MAT.: 1) En lo principal: evacúa traslado; **2) En el primer otrosí:** cumple lo ordenado; **3) En el segundo otrosí:** acompaña documentos. **4) En el cuarto otrosí:** se cite declarar en calidad de testigo experto a don Carlos Espinoza Conteras.

REF.: Expediente Sancionatorio Rol N° D-207-2022.

Evacúa traslado conferido en el Resuelvo III de la Res. Ex. N°13/Rol D-207-2022, de 1 de marzo de 2024

1. EL INFORME ATRIBUYE TOTALMENTE EL EFECTO DE DESCENSO DE NIVELES A LA SUBSIDENCIA, DESCONOCIENDO LA REALIDAD HISTÓRICA DE EXPLOTACIÓN DEL ACUÍFERO POR DIVERSOS ACTORES

Figura 3-1: Presión y Cambio Tasas de Presión Pozo HA-02

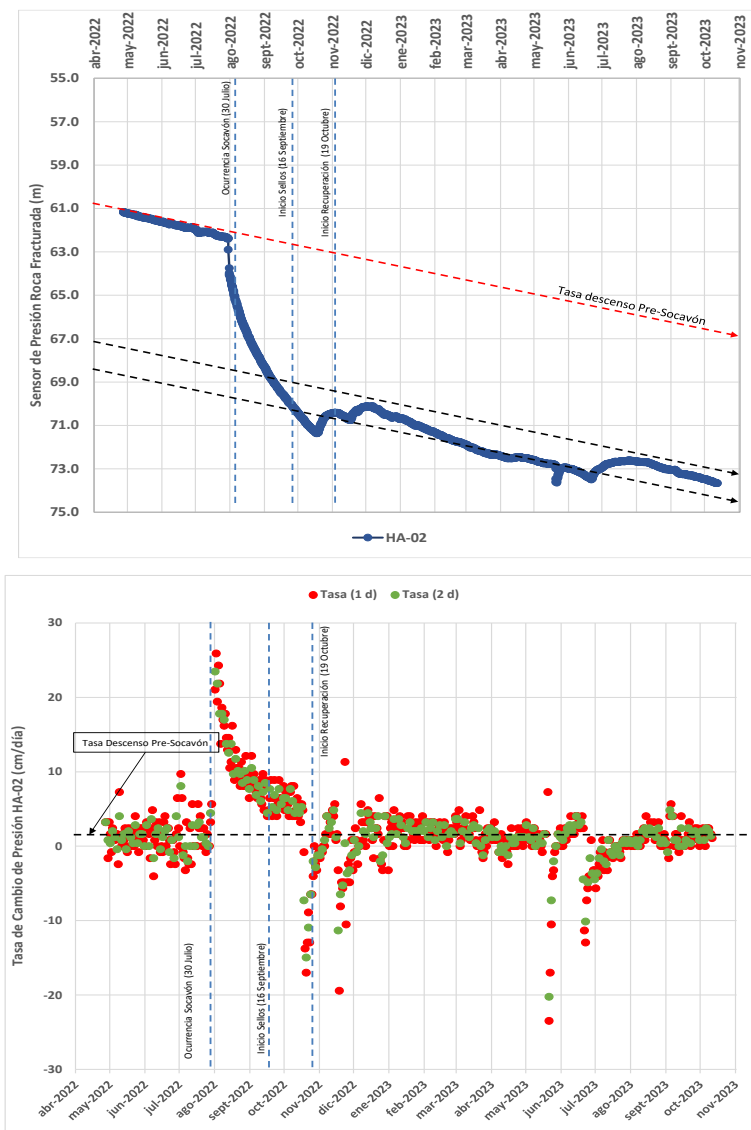
- La siguiente **Figura 3.1**, muestra la evolución del nivel de presión del agua subterránea en el Piezómetro **HA-02**, donde se aprecian los hitos asociados a la generación del socavón a fines de Julio de 2022, así como el cambio de tendencia producto del fin de llenado del sector Gaby de Mina Alcaparrosa (19 de julio de 2022).

- Como se puede ver, justo antes de la ocurrencia del socavón, los niveles de agua subterránea descendían de manera continua debido al bombeo de diversos usuarios en el acuífero de Copiapó y en particular en pozos del Sector 4. Así, conforme se grafica en la **Figura 3.1**, es posible apreciar una tasa de cambio pre-socavón del orden de aproximadamente **1,0 a 2,0 cm/día promedio**.
- Inmediatamente después de la ocurrencia del socavón el nivel de agua subterránea muestra un cambio muy intenso debido al inicio del drenaje de aguas subterráneas a través de la conexión hidrogeológica que se generó debido a la subsidencia. El drenaje o salida de agua subterránea hacia el interior mina (medido en el orden de 300 L/s) genera

un efecto similar a la salida del agua desde el acuífero, formando un cono de depresión, lo que se traduce en un descenso fuerte del nivel de agua subterránea que se va reduciendo paulatinamente al extenderse el cono de efecto desde el área del socavón hacia su entorno. Conforme es posible verificar en la **Figura 3.1**, luego de ocurrido el evento **la tasa de cambio aumenta a más de 20 cm/día**.

- Este efecto se mantiene hasta que, instalados los muros o sellos de contención e inundados el sector Gaby de Mina Alcaparrosa, la conexión hidrogeológica generada por el socavón se detiene y por lo tanto el acuífero del Copiapó comienza un proceso de recuperación hasta que la forma del descenso de niveles vuelve nuevamente a una situación global como la existente antes de la ocurrencia del socavón. Esto se manifiesta en las tasas de cambio de niveles, las cuales **se han ido acercando de forma paulatina a la tendencia pre-socavón**, lo que además da cuenta de la efectividad de los muros y sellos para contener la entrada de agua subterránea desde el acuífero a la mina. Así, es posible señalar que la tasa de cambio de niveles de presión en el Pozo HA-02 **se ha mantenido del orden de 1,0- 2,0 cm/día (enero a octubre de 2023), siendo las mismas presentes antes de la ocurrencia del socavón**. Es importante recordar que en todo este período no existen registros de detención de pozos de terceros por lo que ellos han seguido su operación y por lo tanto son la explicación a la tasa de descenso existente de manera previa al socavón y la que se recupera con posterioridad a la implementación de la solución técnica de contención mediante muros y sellos.

Figura 3.2: Niveles Freáticos y Tasas de Descensos Pozos 8,12, 14 y HA-01

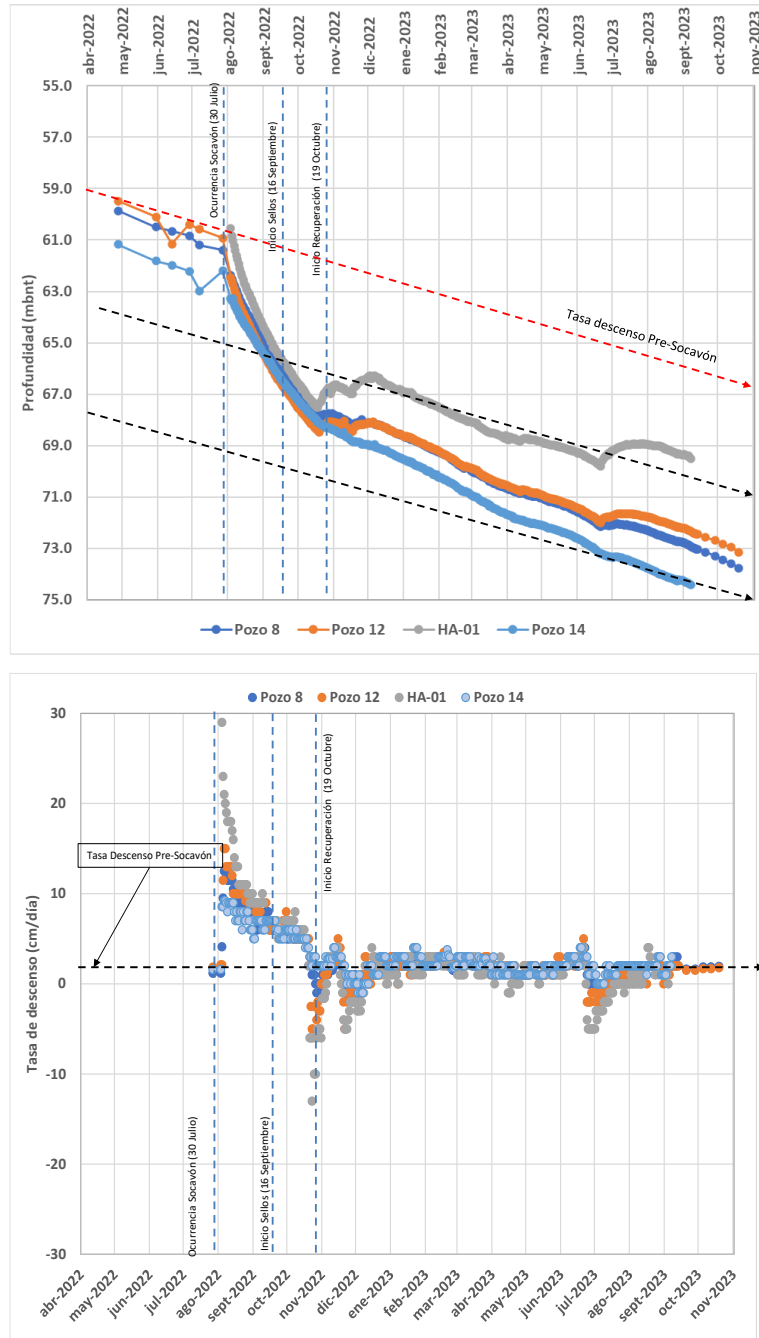
- En la **Figura 3.2**, que se presenta a continuación, se muestra la evolución de los niveles del **Pozo 12, Pozo 8 y Pozo 14**, ubicados aguas arriba del socavón, y el **Pozo HA-01**, aguas abajo del socavón. Los pozos más cercanos al socavón muestran una tendencia muy similar al piezómetro HA-02, observándose la recuperación del acuífero en el entorno del socavón para luego alcanzar la tendencia general de descensos observada en la situación pre-socavón. Para el **Pozo 8 y Pozo 14**, ubicados aguas arriba del Pozo 12, se aprecia el cambio de tendencia producto de la efectividad del llenado, tal que a mediados de diciembre ya todos los pozos muestran que se alcanza la tendencia general de descensos observada en la condición pre-socavón.

- Lo anterior, se corrobora con el análisis de las tasas de cambio de niveles, considerando el promedio de 5 días de las variaciones diarias de nivel (media móvil 5 días), donde se puede apreciar que después del llenado por los sellos e iniciada la recuperación del acuífero, la tasa de cambio de niveles se comienza a recuperar a condiciones pre-socavón desde mediados de diciembre de 2022.

Figura 3-3: Niveles freáticos y Tasas de Descenso Pozos 2, 3, 5 y 6

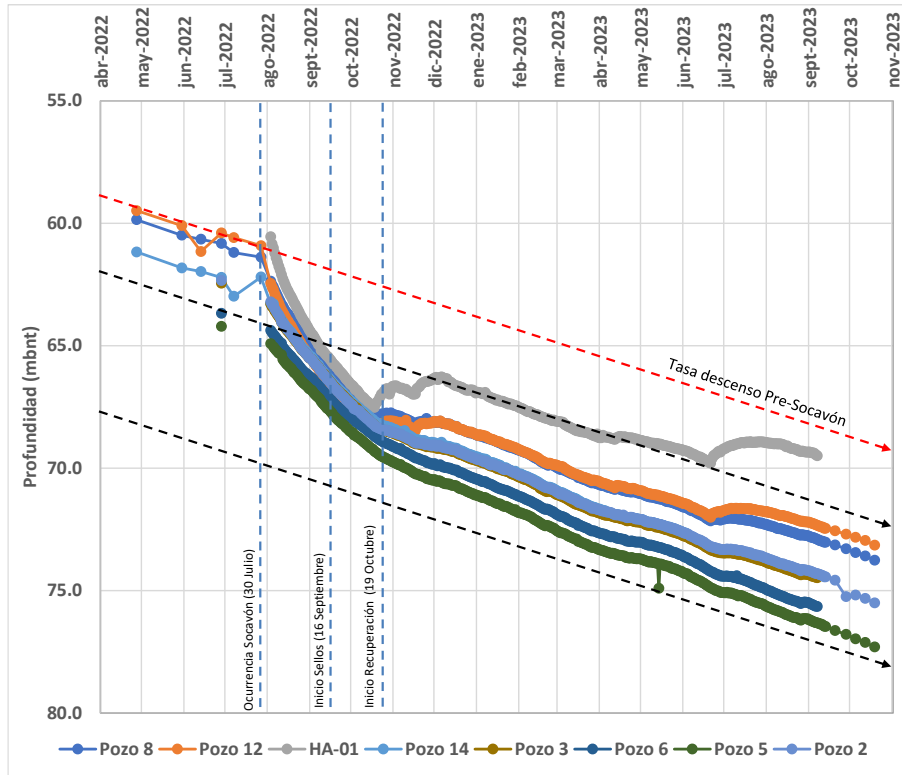
- Por su parte, la Error! Reference source not found. muestra la situación de los pozos en el sector denominado Tierra Amarilla (**Pozo 2A, Pozo 3, Pozo 5 y Pozo 6**), donde se aprecia claramente tanto el efecto en los niveles y tasas de descensos asociadas al socavón, así como también el proceso de recuperación de la tendencia y la tasa de descensos a la condición previa al socavón, demostrando la efectividad de los sellos de hormigón.

Figura 3-5: Equipotenciales Estudio Universidad de Chile
Pre-socavón **Post-socavón.**

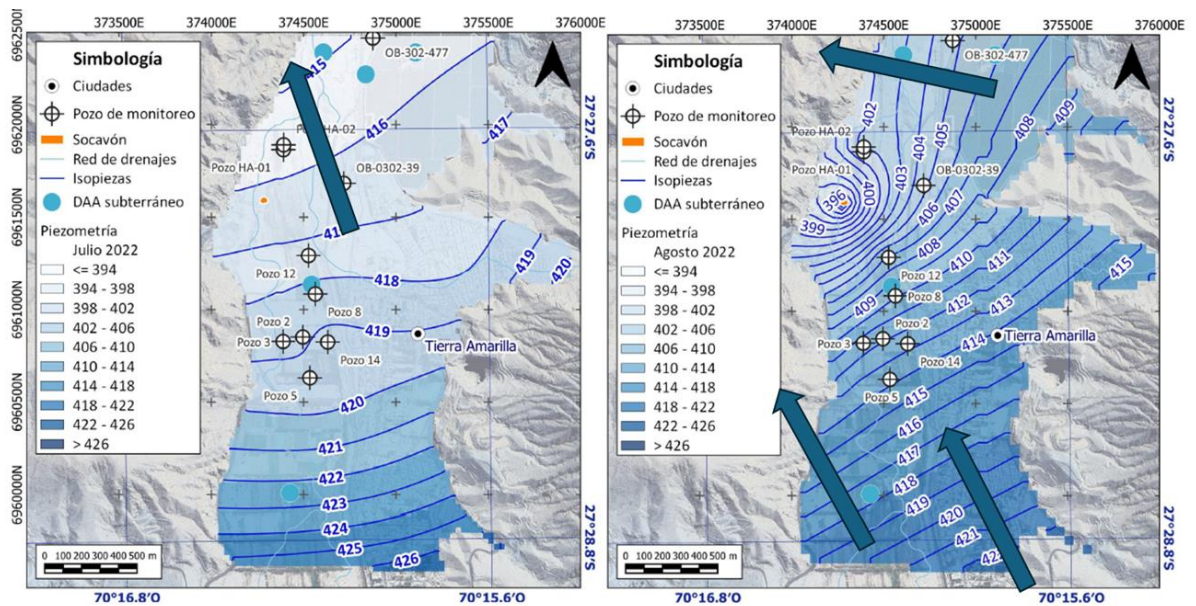
En primer término, las curvas equipotenciales consideradas en el Informe UCh siguen direcciones sin sentido físico, ya que las curvas trazadas infieren que el flujo de agua subterránea pasa desde el acuífero hacia el sistema de roca, unidad que desde el punto de vista de los modelos conceptuales no constituye acuífero^{13[06]};

Fig. 5.14: Mapa piezométrico correspondiente al día 16 de Julio de 2022, reflejando el estado del sistema hidrogeológico pre-soc; Mapa piezométrico correspondiente al día 19 de agosto de 2022, reflejando el estado del sistema hidrogeológico post-socavón.

Figura 3-6: Equipotenciales Estudio VAIGS¹⁴

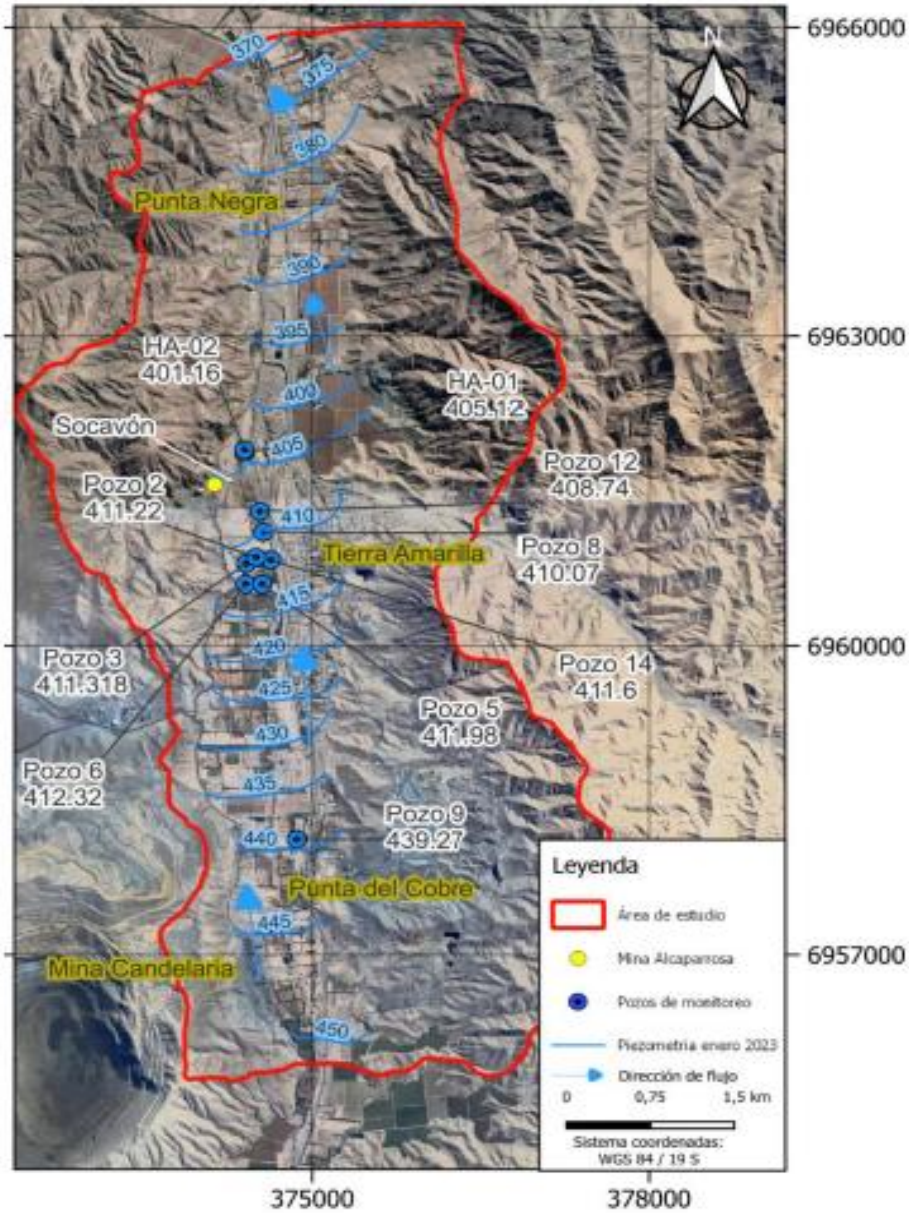
Algo muy distinto ocurre en el modelo conceptual elaborado por VAIGS, en donde se establecen curvas equipotenciales que, si tienen un sustento físico, y dan cuenta de que las curvas equipotenciales continúan hacia el acuífero aguas abajo del socavón, sin cambiar la dirección del flujo.

Figura 0-2: Evolución de los niveles históricos en acuífero de Copiapó y rango del acuífero en periodo afectado por el socavón

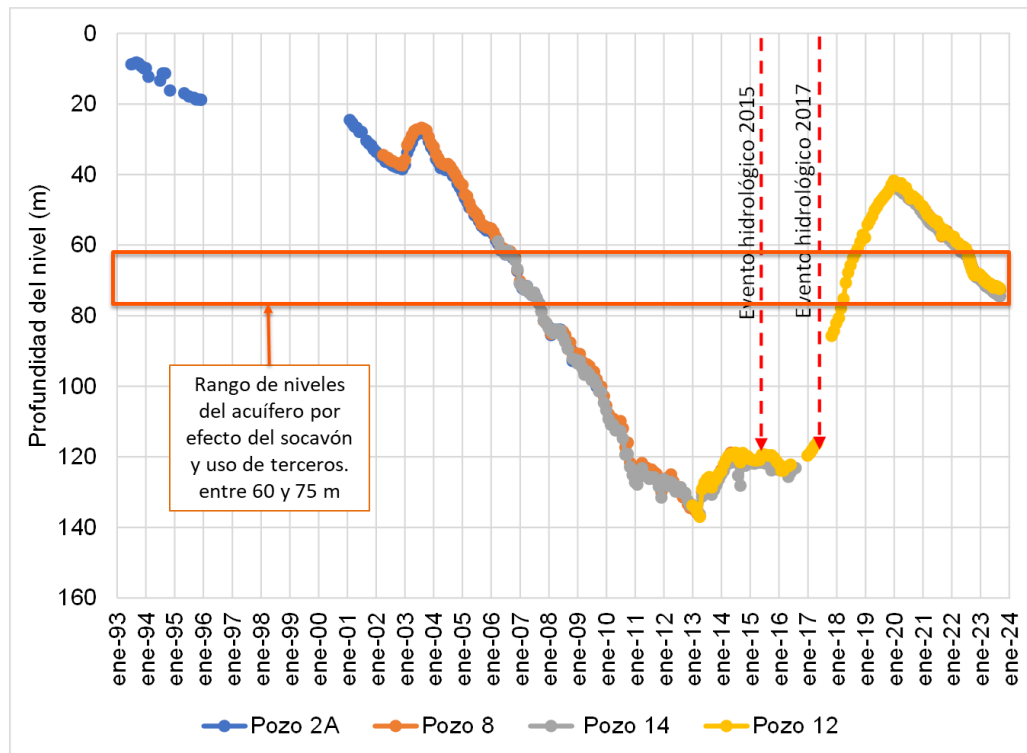
En relación con la omisión en el análisis de la situación histórica del nivel freático del acuífero, cabe señalar que éste, en los sectores próximos al socavón, alcanzó rangos **entre 120 a 140 metros de profundidad entre los años 2012 a 2017**, situación en los que el flujo pasante llegó a una condición mínima o casi nula. Posterior a eso, producto de los eventos hidrogeológicos de la cuenca, principalmente el ocurrido el año 2017, se generó un aumento de los niveles freáticos hasta casi los **40 metros de profundidad en febrero de 2020, para luego comenzar a disminuir hasta alcanzar profundidad de 61 metros en el Pozo 12, previo al socavón**, y de **casi 69 metros**, cuando se logra recuperar la tasa de descensos a condiciones pre-socavón.

Por lo tanto, al comparar la situación actual de los pozos cercanos al socavón, se puede concluir que se encuentran en una condición intermedia a la evolución histórica de los niveles en el sector de Alcaparrosa, muy lejos aún de los 120 a 140 metros de profundidad observados entre los años 2012 a 2017.

Lo anterior se grafica en la siguiente Figura **3-7**, que presenta los niveles freáticos monitoreados en pozos próximos al sector del socavón. Para construir esta figura se ha integrado información de pozos cercanos, con comportamiento similar, que permiten identificar la tendencia histórica del área.

Figura 0-3: Variación Histórica de Niveles de Agua Subterránea en Pozo de Monitoreo 15 (Paipote)

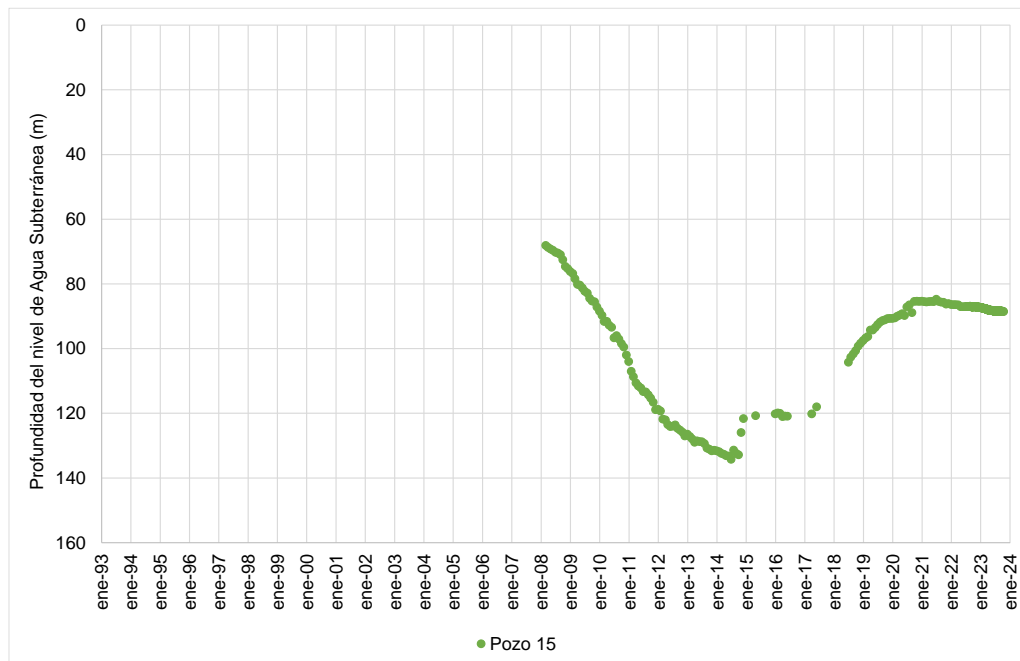
Por otra parte, el Informe UCh no considera en su análisis que la disminución en el flujo pasante provocada por el Socavón no ha sido capaz de afectar los niveles en el sector de Paipote (aguas abajo), donde están las extracciones de agua potable, tal y como lo grafica la **Figura 3-8:**

Tal como se observa, el Pozo 15 de Paipote a inicios del año 2020 estaba en un máximo producto de la recuperación que observó el acuífero como consecuencia de los eventos 2015 y 2017, y a partir de febrero del 2020 retomó la tasa de descenso histórica que se mantiene en la actualidad, al igual que en el resto del acuífero

Figura 0-4: Volumen de Infiltraciones Conducidas a Planta PAC (VAB)

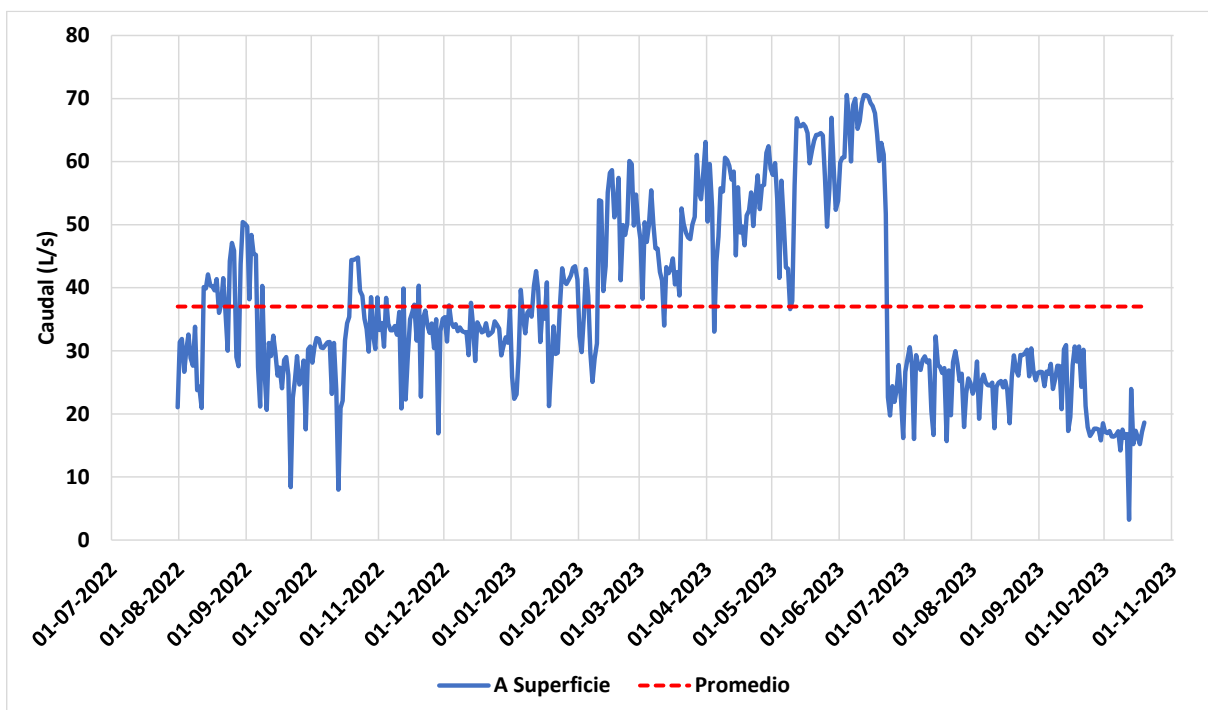
Lo anterior no es correcto, y se debe a que el Informe utiliza información desactualizada respecto de caudales infiltrados. Así, en la **Figura 3-9** que se acompaña a continuación se presentan los registros y valores diarios de caudales conducidos a superficie.

Tal como se observa en la **Figura 0-4**, en promedio se han conducido hacia el sector de la Planta Pedro Aguirre Cerda del orden de **37 L/s, inferiores a los 40 L/s** que se consignaron en los procesos ambientales que llevaron a las RCA N°158/2017 y RCA N°163/2021, como compensación por las infiltraciones hacia el interior del sector mina.
